TECH TIPS

CONTACTEUR PRESSION D'HUILE

RÉFS. 12900F & 12880F | ÉVOLUTION DE MONTAGE

RÉF. 12880F

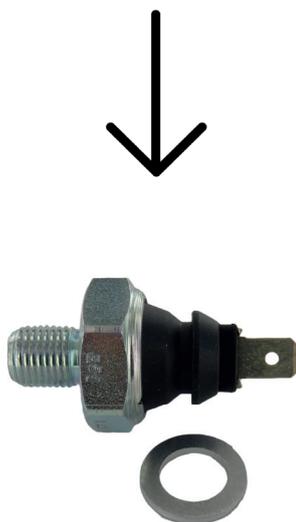
Chez Volkswagen, les références utilisées diffèrent en fonction du modèle et du numéro de châssis des véhicules :

POUR LES MODÈLES JUSQU'À 1999
RÉF. OEM VAG 068919081
SANS INDICE

POUR LES MODÈLES À PARTIR DE 2000
RÉF. OEM VAG 06A219081
INDICE DE A À J

*Filetage et pression
identiques*

- Golf II et III jusqu'au 05/1996
- Golf IV 1.8T jusqu'au châssis 1JX-250000
- Passat jusqu'au châssis 3BX-600000

- Golf IV 1.8T à partir du châssis 1JX-250000
- Passat à partir du châssis 3B-Y-000001
